Stadt Bad Vilbel

Bebauungsplan „Am Südlichen Stadtrand“

- Stand Entwurf -

- Vorliegende umweltbezogene Stellungnahmen -

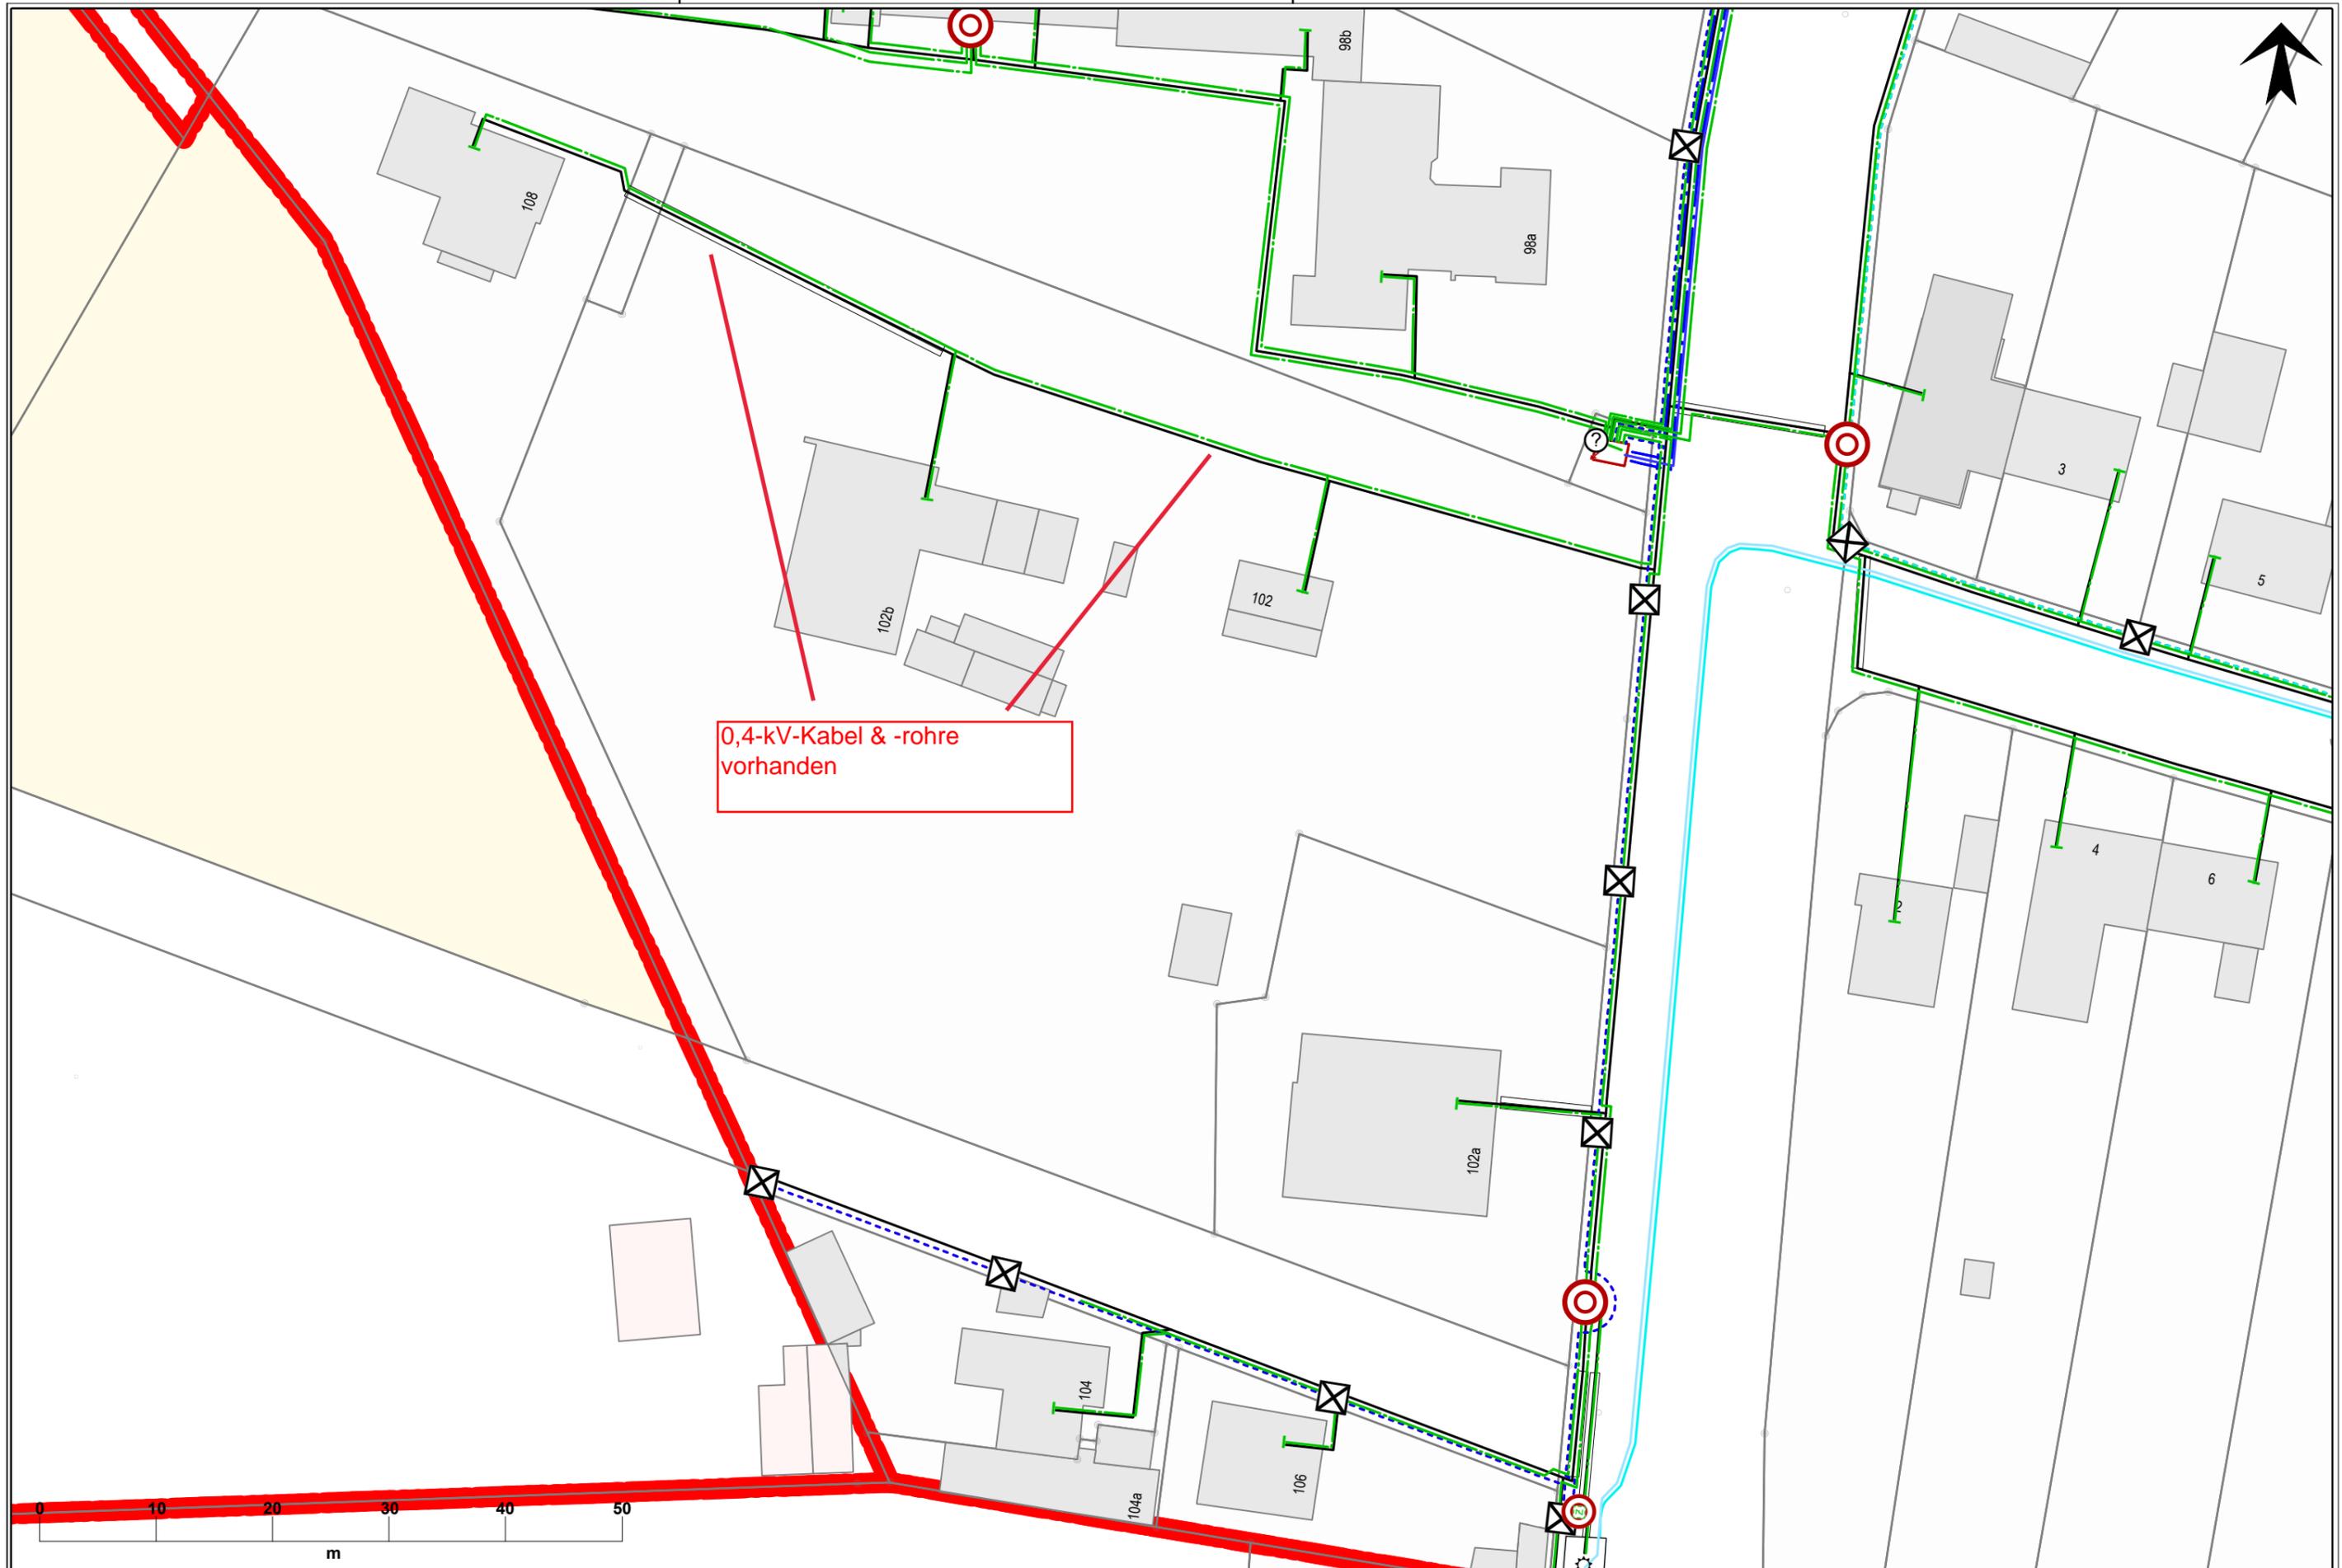
Im ausgewiesenen Gebiet sind 0,4-kV-Kabel und Kabelschutzrohre verlegt. Die ungefähre Lage der Anlagen haben wir in dem beigefügten Plan eingezeichnet und bitten um Darstellung im Bebauungsplan. Für die korrekte Eintragung der Trassen und der Maststandorte besteht die Möglichkeit der örtlichen Einmessung. Zusätzlich können Sie die entsprechenden Bestandspläne bei den Stadtwerken Bad Vilbel (oder planauskunftstrom@ovag-netz.de) anfordern.

- Anlagen:
- Bestandsplan Gas- und Wasserleitungen
 - Bebauungsplan mit Anmerkungen

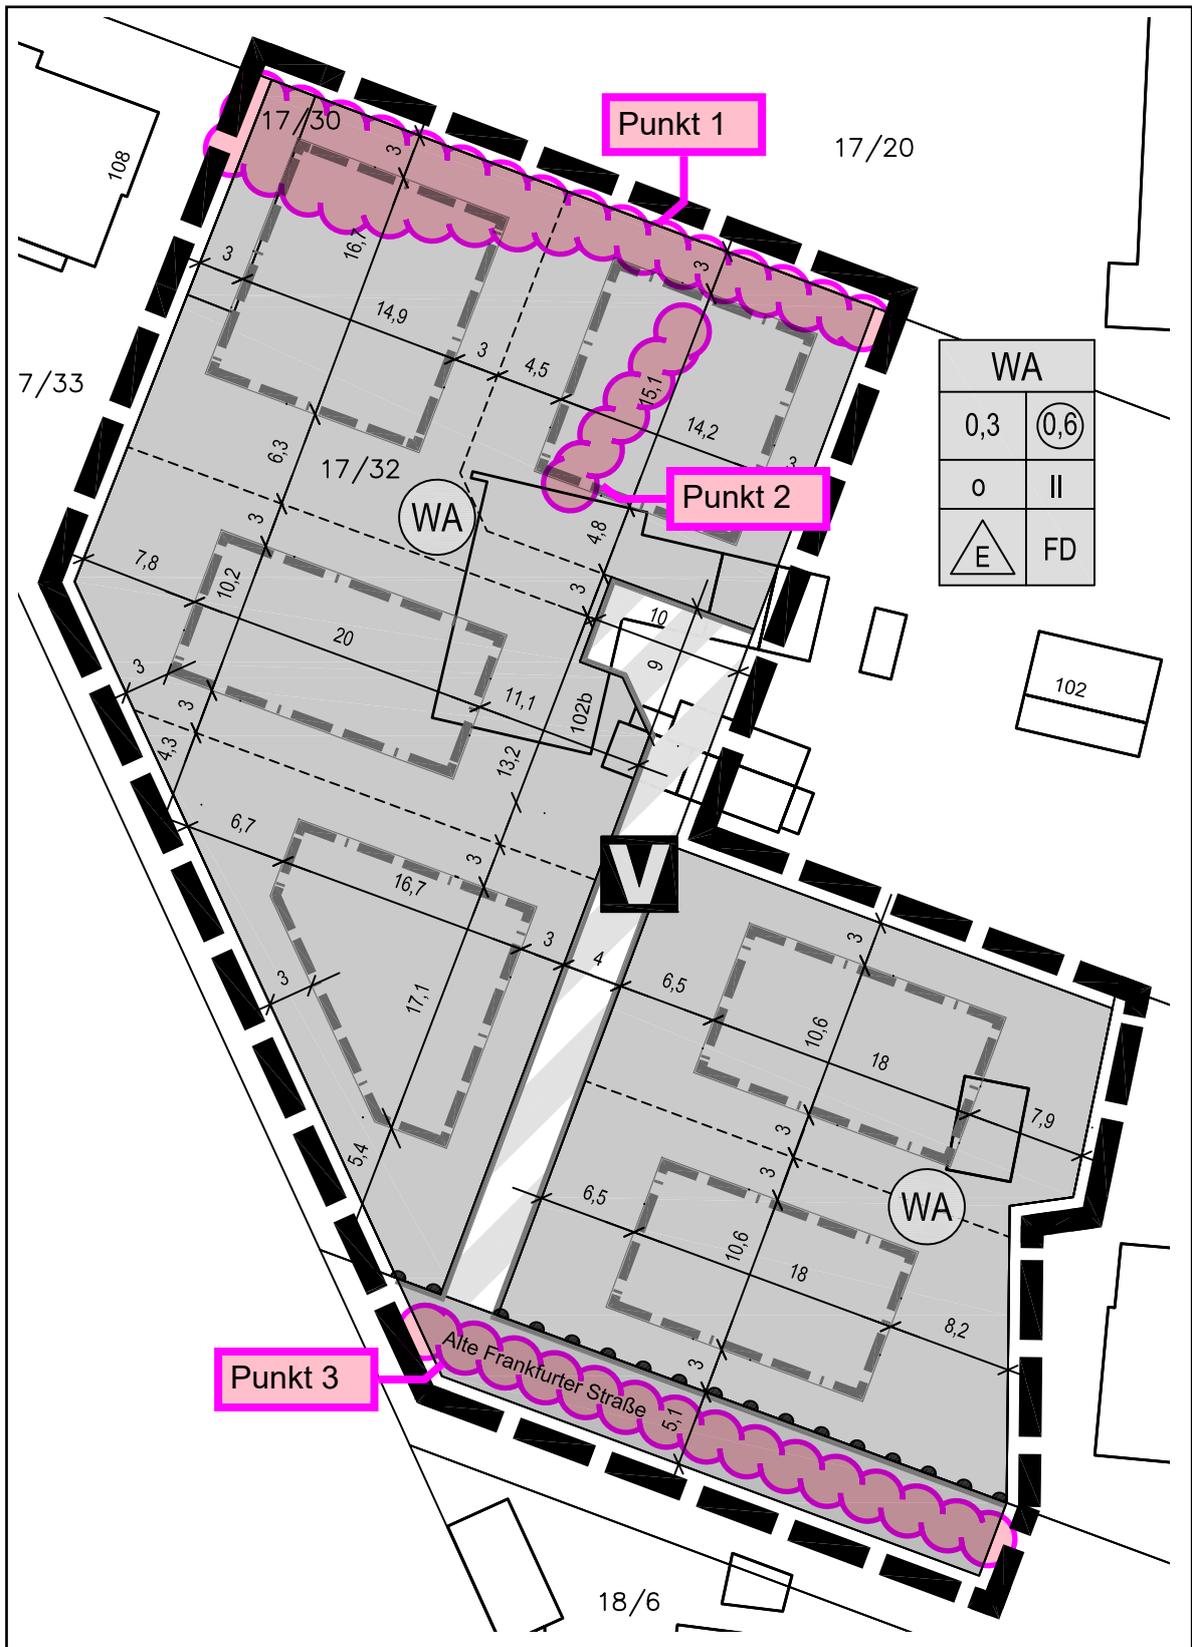
Die folgenden in dem beiliegenden Plan mit rosa markierten Punkte sind zu berücksichtigen:

- **Punkt 1: Hausanschlussleitung Gas und Wasser für #108 im Baufenster:**
Die vorhandenen Hausanschlussleitungen für Gas und Wasser zur Versorgung des Gebäudes Alte Frankfurter Straße 108 liegen im geplanten Baufenster bzw. direkt daneben mit ungenügend Arbeitsraum. Eine Verlegung der Leitungen ist erforderlich.

- **Punkt 2: Hausanschlussleitung Wasser für #102 b im Baufenster:**
Die vorhandene Hausanschlussleitung Wasser zur Versorgung des Gebäudes Alte Frankfurter Straße 102 b liegt im geplanten Baufenster. Eine Abtrennung der Leitung durch die Stadtwerke Bad Vilbel ist vor Beginn der Abrissarbeiten des Gebäudes erforderlich.

- **Punkt 3: Öffentliche Zufahrtsstraße bisher ohne Versorgungsleitungen:**
In der öffentlichen Zufahrtsstraße auf dem Flurstück 36 sind bisher keine bzw. nicht ausreichend dimensionierte Versorgungsleitungen gelegt. Falls die Erschließung mit Gas, Wasser und Strom über diese Straße erfolgen soll, sind neue Versorgungsleitungen zu verlegen.
